**AMÉNAGEMENT D'UN SEUIL SUR LA RIVIÈRE CHAUDIÈRE
À LA HAUTEUR DE SAINT-GEORGES (BEAUCE)**

RÉPONSES AUX QUESTIONS ET COMMENTAIRES
DÉPOSÉES AU
MINISTRE DE L'ENVIRONNEMENT

ADDENDA NO 2

MAI 2000

FIGURE 2
Lignes d'eau Chaudière
Conditions actuelles

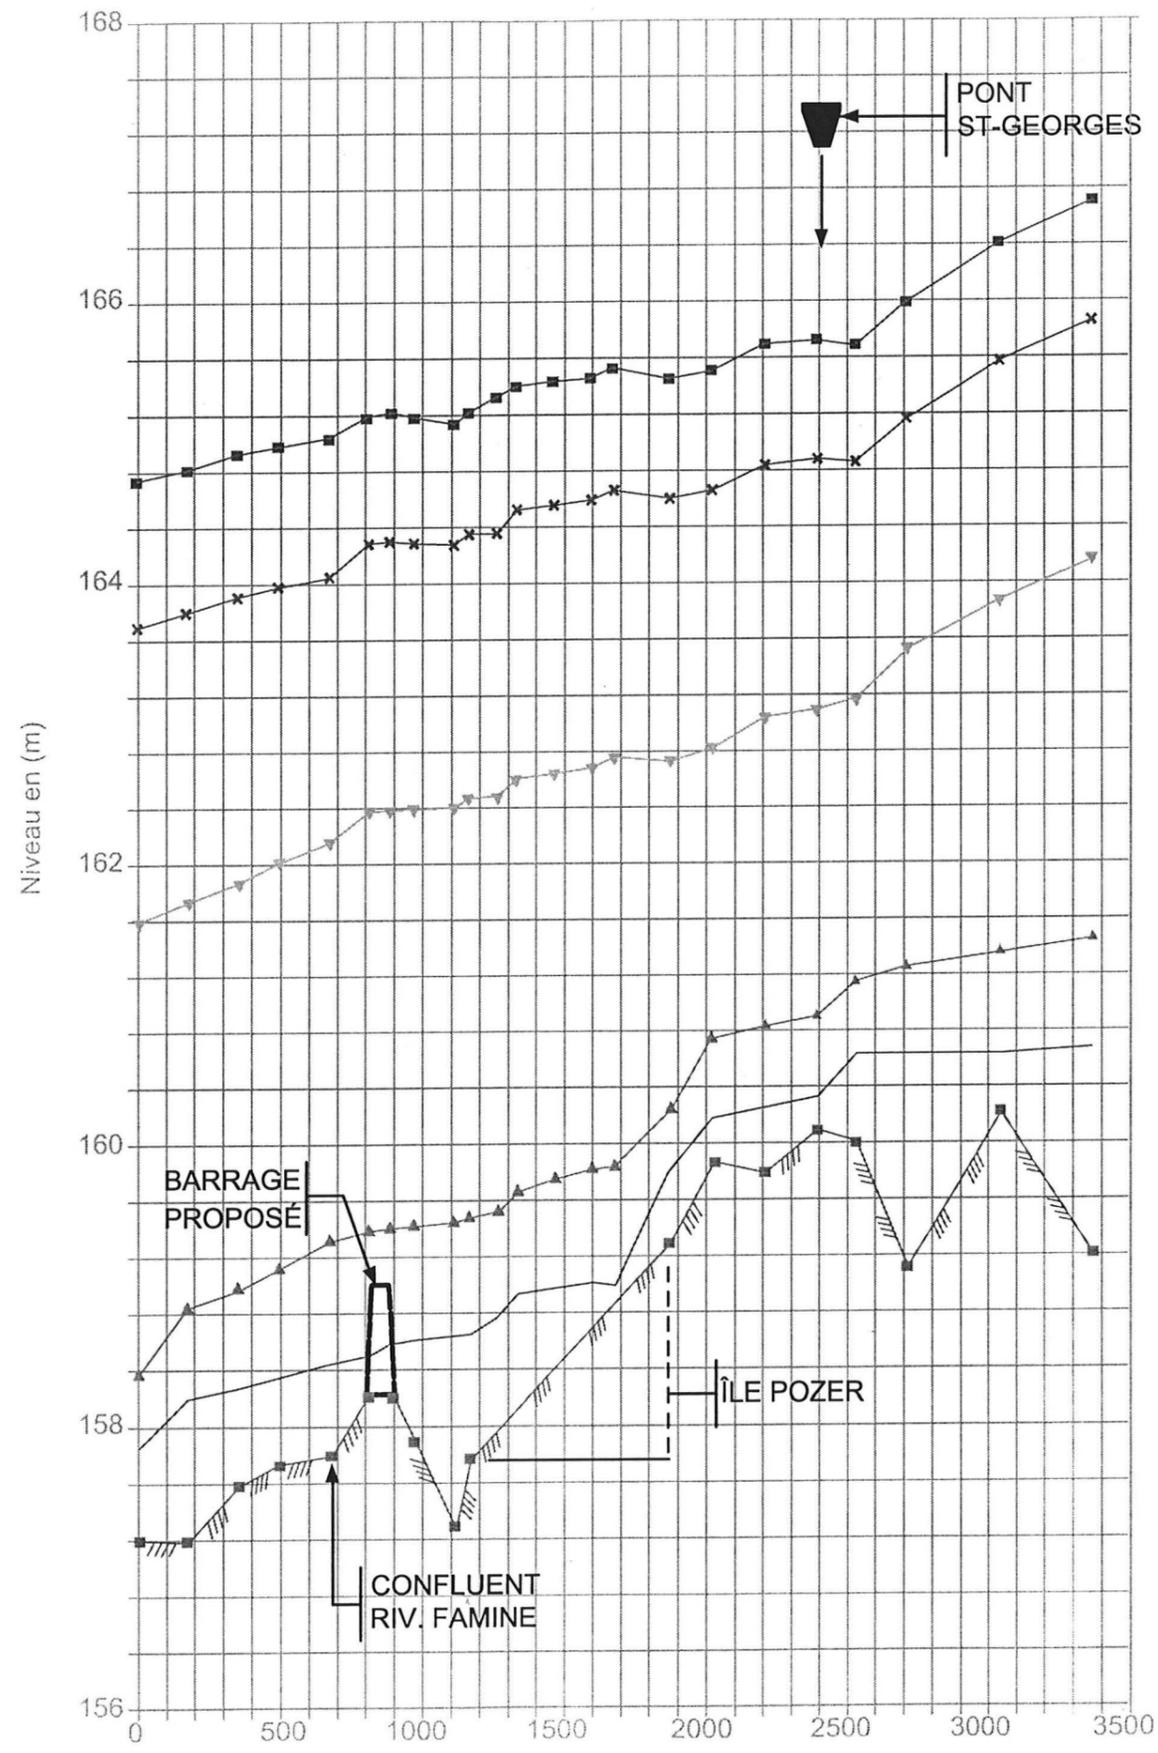
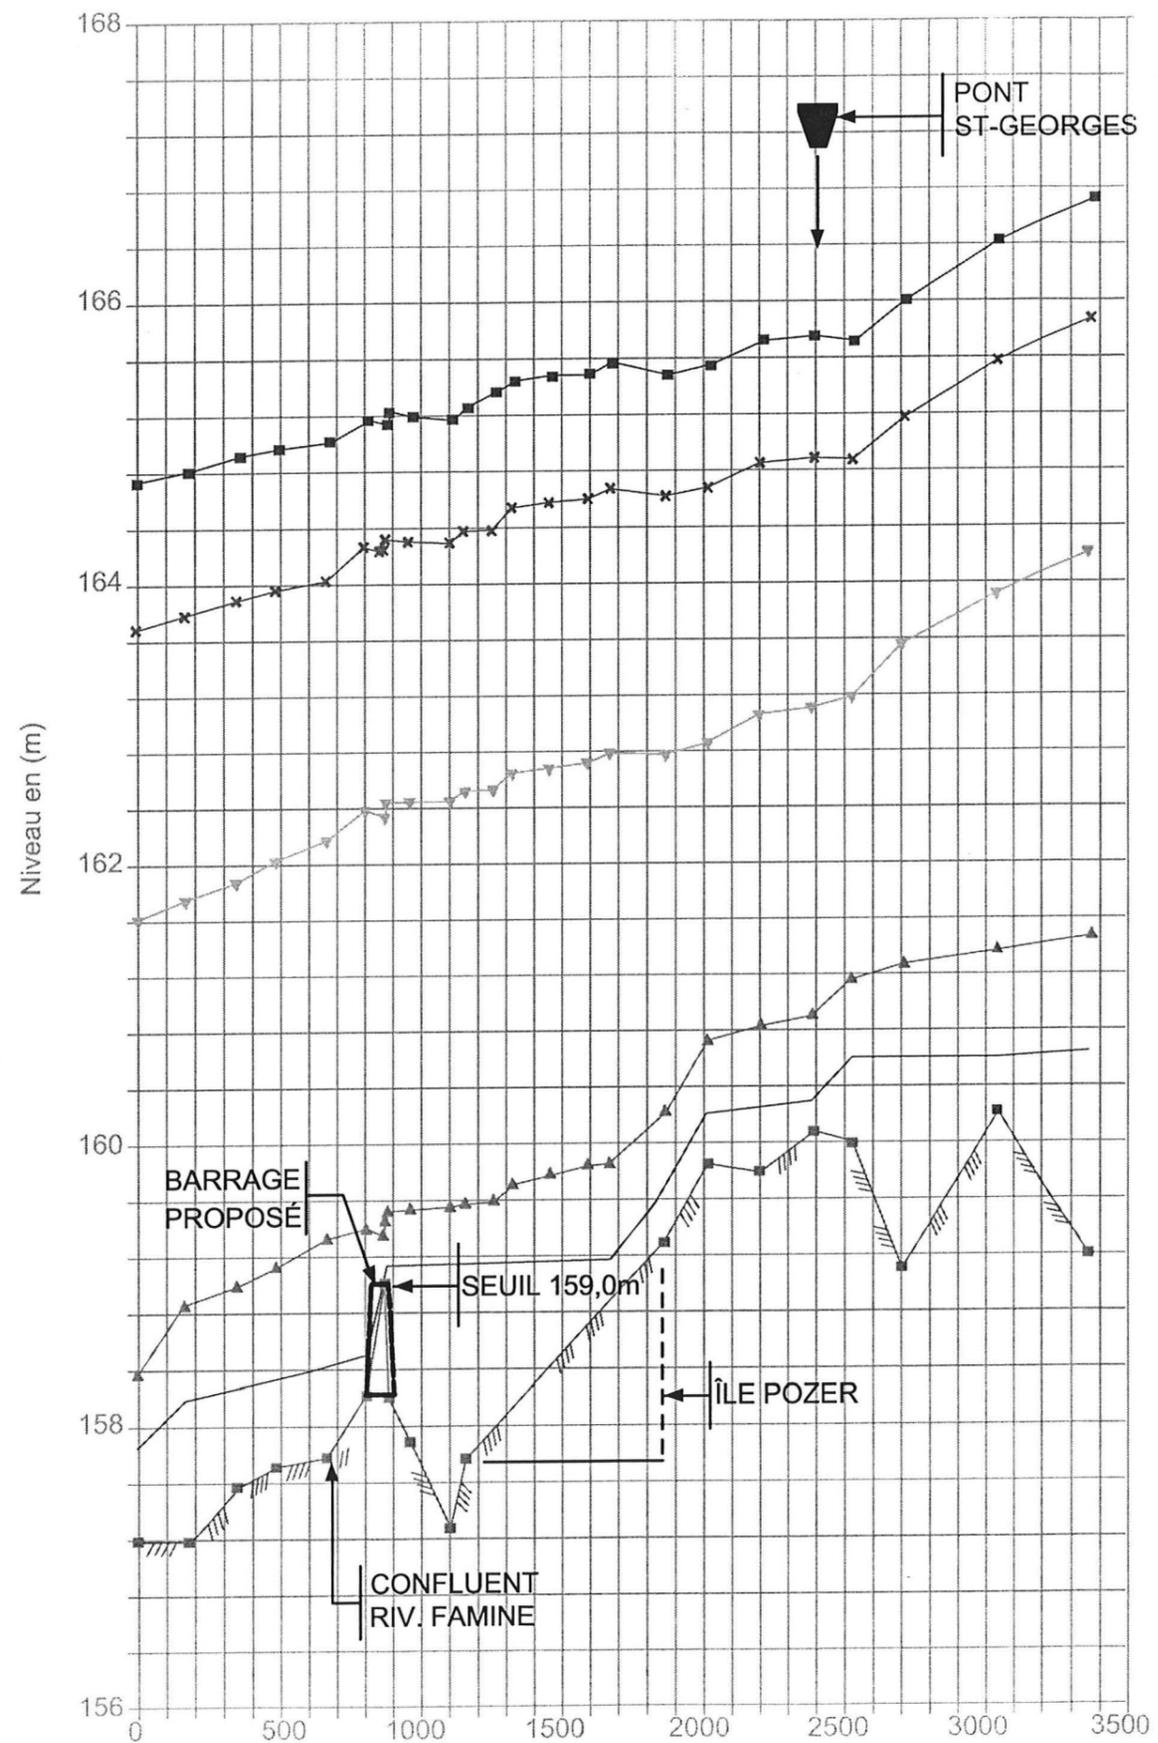
QC-72 *À la question 17, il était demandé à l'initiateur de projet de fournir le profil en long de la zone d'étude, incluant le barrage Sartigan, ainsi que le profil en long de la rivière Famine dans le secteur pertinent à l'étude. En réponse à cette question, l'initiateur de projet présente les figures 4.1 et 4.2 de l'étude d'impact comme étant les profils en long du talweg de la rivière Famine et ceux de la rivière Chaudière puisqu'ils ont été réalisés à partir de relevés bathymétriques.*

Les figures 4.1 et 4.2 représentent bien l'influence d'un barrage à seuil fixe situé soit à l'amont, soit à l'aval du confluent de la rivière Famine (solution non recommandée). Sur ces figures, sont portés les niveaux de la Chaudière et ceux de la Famine qui viennent se superposer aux précédents entre les chaînages 700 et 1 500 m. Il n'y a aucun repère visuel pour la Chaudière (le pont Saint-Georges est situé au chaînage 2 440 m). Le pont qui apparaît sur cette figure au chaînage 1 000 est celui de la rivière Famine (route 175).

Comme ces figures sont issues directement du logiciel de modélisation et sont de lecture complexe, nous avons convenu de les reprendre avec le projet proposé et pour la Chaudière uniquement, dans les conditions actuelles et futures (figures 2 à 4) afin de clarifier la section 4.2 du rapport d'étude d'impact. Ces figures illustrent les lignes d'eau présentées au tableau 2 de la réponse à la QC-42 qui remplace le tableau 4.4 de l'étude d'impact. La localisation du barrage de Sartigan est indiquée sous forme de note sur les profils.

Figure 7 Estimation des superficies de la rivière Chaudière dans le premier km en aval du site du barrage, à différents débits

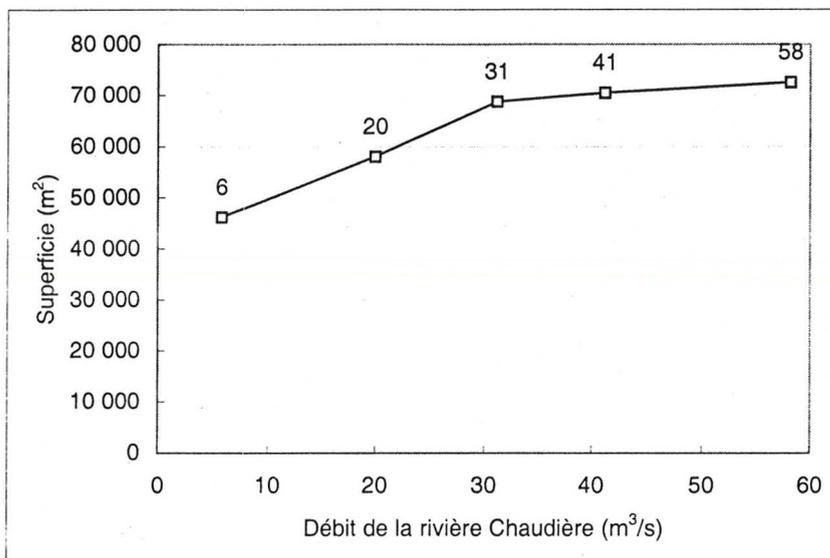
2) Au 9^e paragraphe de la réponse, l'initiateur de projet mentionne qu'il y aura toujours un débit transitant au-dessus du seuil lors des périodes de remplissage. Compte tenu des étiages parfois sévères à cette période, comment entend-il s'assurer, en tout temps, que ce débit sera conforme à la Politique de débits réservés écologiques pour la protection du poisson et de ses habitats ? Et quel sera ce débit ?

Dans le cas d'une baisse de débit de 41 à 31 m³/s, l'effet sur l'habitat est nettement plus faible. Les superficies ne diminuent que de 2,4% (comparativement à 15,5% entre 31 et 20 m³/s). La baisse de niveau moyenne serait de 10 cm (de 6 à 11 selon la section). La diminution en largeur est de 2,6 m en moyenne (entre 1 et 4 m).

PLAN DE LOCALISATION

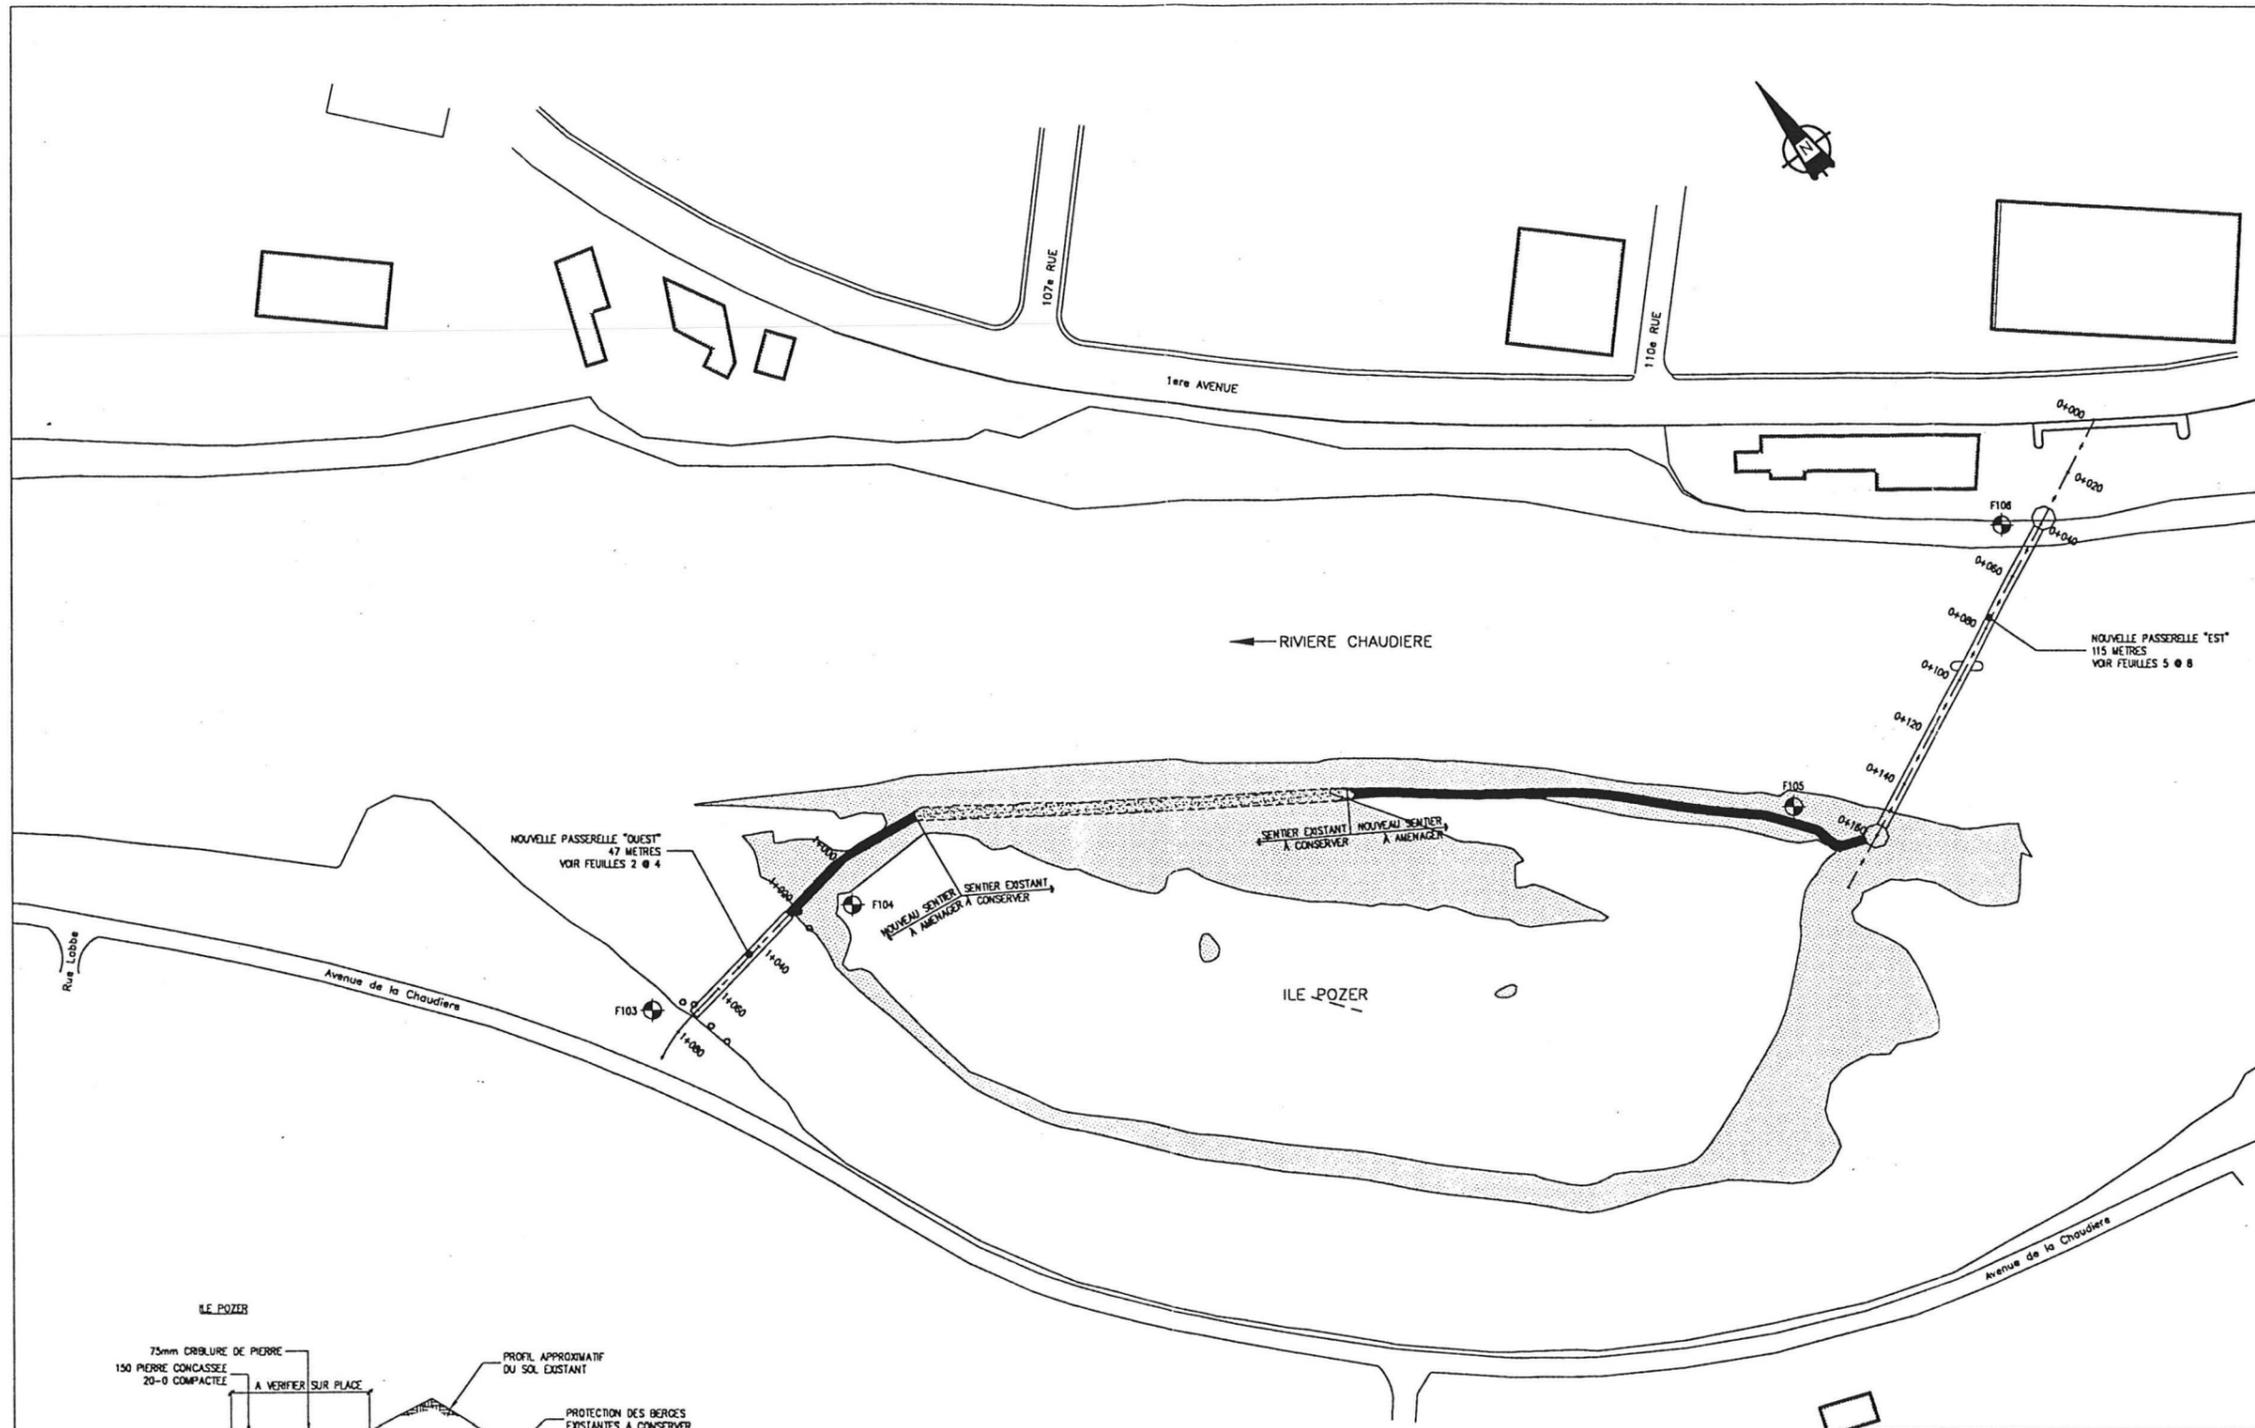
Selon l'initiateur de projet, l'aménagement des deux passerelles doit être effectué de manière à ne pas nuire à d'éventuels aménagements fauniques à être réalisés sur l'île Pozer. L'ensemble des aménagements envisagés sur l'île Pozer doit être précisé et les plans concepts de ces aménagements déposés, tout en faisant référence aux mesures de compensation pour la perte d'habitat pour la faune avienne telles que mentionnées dans l'étude d'impact à la page 102 et à la possibilité d'aménager l'île comme un parc familial. L'initiateur de projet doit clarifier ses intentions relativement à l'île Pozer.

Les plans de la passerelle sont présentés à l'annexe 1. Les passerelles et le sentier seront localisés principalement du côté nord et nord-est de l'île Pozer, alors que les aménagements à caractère faunique seront effectués dans les secteurs sud et sud-ouest (figure 1). Un écran végétal pourra être aménagé entre ces deux pôles d'intervention afin de conserver une meilleure intimité aux secteurs réservés à l'aménagement d'habitats pour la faune avienne. Les travaux de compensation prévus consistent essentiellement à reprofiler et végétaliser, à l'aide d'espèces indigènes, les berges intérieures de l'île Pozer afin de créer un couvert de fuite et des zones d'abris pour la sauvagine. Ces travaux pourront être planifiés lors de la première saison estivale d'opération du seuil gonflable et réalisés à l'automne de la même année.
